**美浜 3 号機、高浜 1, 2 号機及び大飯 3, 4 号機
設計及び工事計画認可申請
に係る審査会合における指摘事項への回答について
【大山生竹テフラの噴出規模見直しに係る対応】**

審査会合における指摘事項（目次）

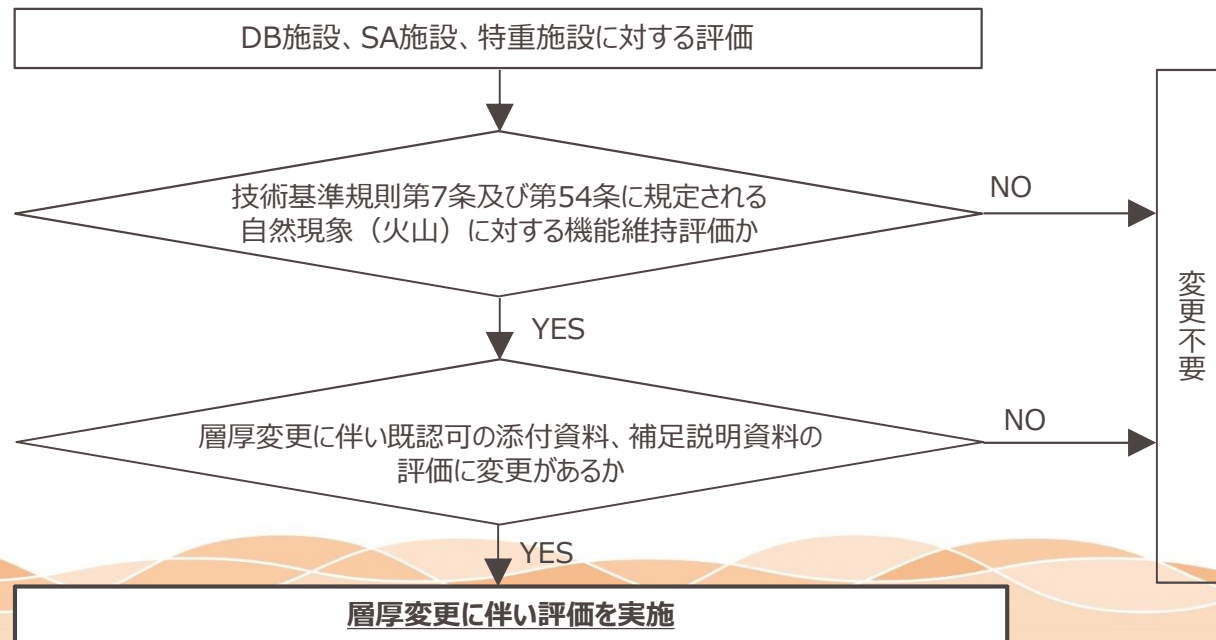
設工認では層厚変更に伴い荷重の影響因子を含む設備を評価対象としているが、その他の影響因子を対象外としている理由を説明すること。

○評価対象とする影響因子の考え方は代表プラントである**高浜3,4号機と同様**である。

- DNP設置許可では全ての防護対象施設に対して、火山灰の影響因子毎に個別評価を行った結果、層厚変更により評価結果が変わる影響因子は荷重と閉塞※であった。（詳細は参考4~9）
- 荷重については、新規制基準工認では添付資料に構造強度評価の結果を示しており、今回の設工認においても同様に、構造強度評価を設工認の添付資料に示している。
- 閉塞については、今回の設工認では、設計方針に変更がないことから、申請書の変更は行っていない。

主蒸気逃がし弁（消音器）及び主蒸気安全弁（排気管）の閉塞評価は、DNPの層厚に対して消音器及び排気管への火山灰の侵入により機器の機能に影響がないこと、及び設計方針に変更がないことをDNP設置許可段階で確認しており、設工認における閉塞に関する設計方針は、新規制基準適合時の工認から変更がないため、申請書の変更はない。

建屋の構造強度評価の検討フロー

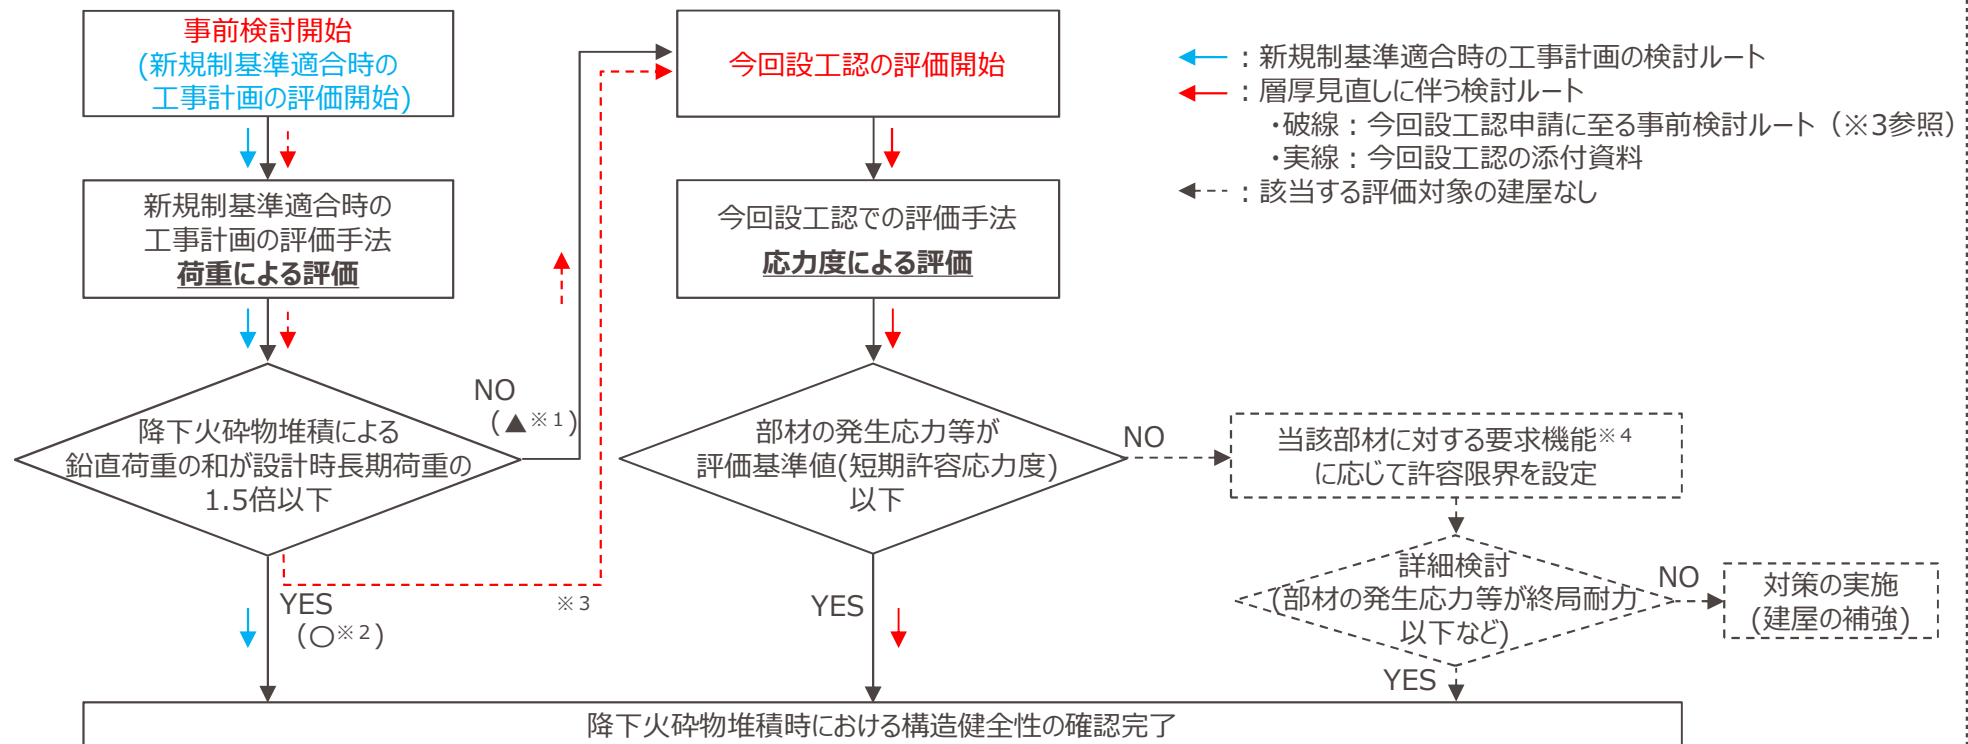
既認可から評価方法や評価条件を変更しているが、変更した理由と変更に対しての保守性の担保の考え方を示すこと。

○建屋については、評価手法を変更することとした。変更後の評価手法は代表プラントである高浜3,4号機と同様である。

○建屋については、層厚変更による荷重の増加に伴い、**新規制基準適合時の工事計画の簡易な評価手法では保守的に設定される基準値を超える場合があることから**、今回設工認では評価対象となる全ての建屋について、至近の審査実績を踏まえ**評価手法を変更することとした**。建屋の構造強度評価の検討フローを下図に示す。

建屋の評価対象部位の選定フロー

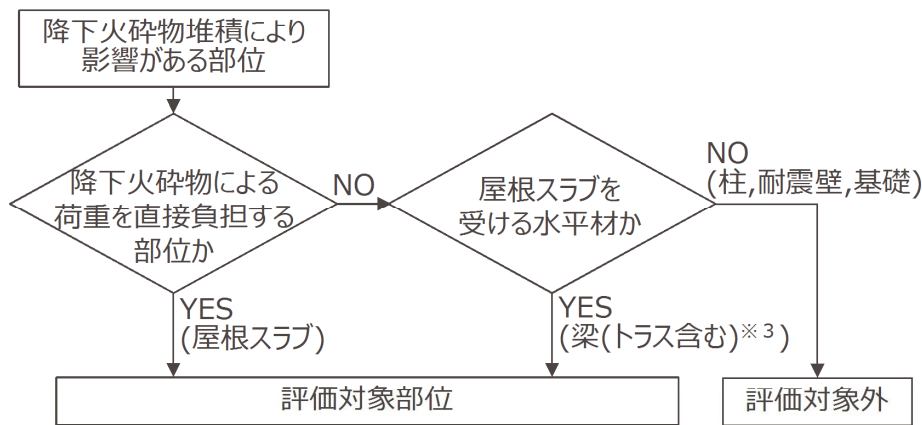
降下火砕物に対する構造強度評価について、評価対象部位の網羅性・代表性を説明すること。

○評価対象部位の選定の考え方は、評価対象となる設備及び建屋の構造に違いがないことから、代表プラントである**高浜3,4号機と同様**である。(建屋の評価対象部位にトラス及び一次部材の梁を新たに含める方針に変更したことに伴う、具体的な補正内容は参考3参照)

- 屋外タンク及び海水ポンプについては、新規制基準適合時の工事計画において、網羅性・代表性を踏まえて評価部位を選定しており、今回評価部位の変更はない。
- 建屋は部材の種類や諸元によらず荷重のみで評価できる新規制基準適合時の工事計画の評価手法から、部材に発生する応力等と許容値を直接比較する評価手法に変更しており、**評価対象部位を選定する必要があることから、下図の選定フローに基づき評価対象部位を選定する**。評価対象部位の選定の考え方の詳細は次ページで示す。

- 現状申請内容において、トラス・一次部材の梁は主架構※¹を構成する部位であるため評価対象部位としていなかったが、水平材として屋根を構成する部位でもあることから、説明性をより向上させるため評価対象部位に含めることとした※²。具体的には、屋根を構成する部位を「屋根スラブ及び梁(トラス含む)」とし、二次部材の梁に加えてトラス及び一次部材の梁を新たに含める。
- 本内容については、今後の設工認の補正時に反映予定である。(具体的な補正内容は参考3参照)

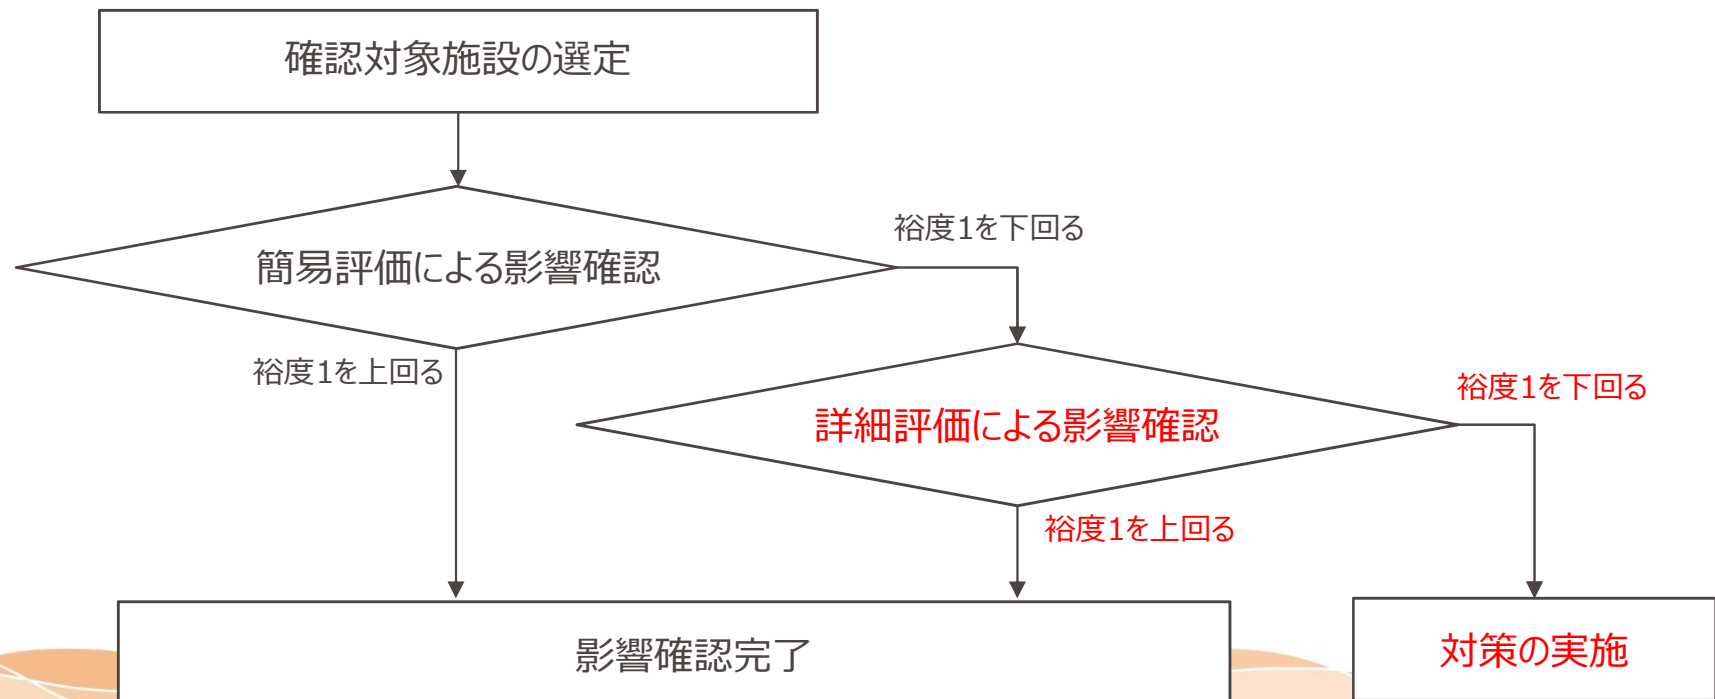
除灰要員荷重に対する影響確認結果を示しているが、実際の運用と比較して除灰要員荷重の設定が保守的であることを示すこと。

○ 設工認の構造強度評価の条件に除灰要員荷重を追加した影響確認の結果について説明する。

約100kgの除灰要員が1m²毎に配置されていると同様な荷重状態として、1,000N/m²を追加で考慮。

○ 荷重に対して発生応力等は比例して増加するため、除灰要員荷重追加に伴う荷重の増加率を発生応力等に乗じて算出し、簡易評価を行う。

○ 簡易評価で裕度1を下回った施設については、評価内容の精緻化を行い、詳細評価を行う。
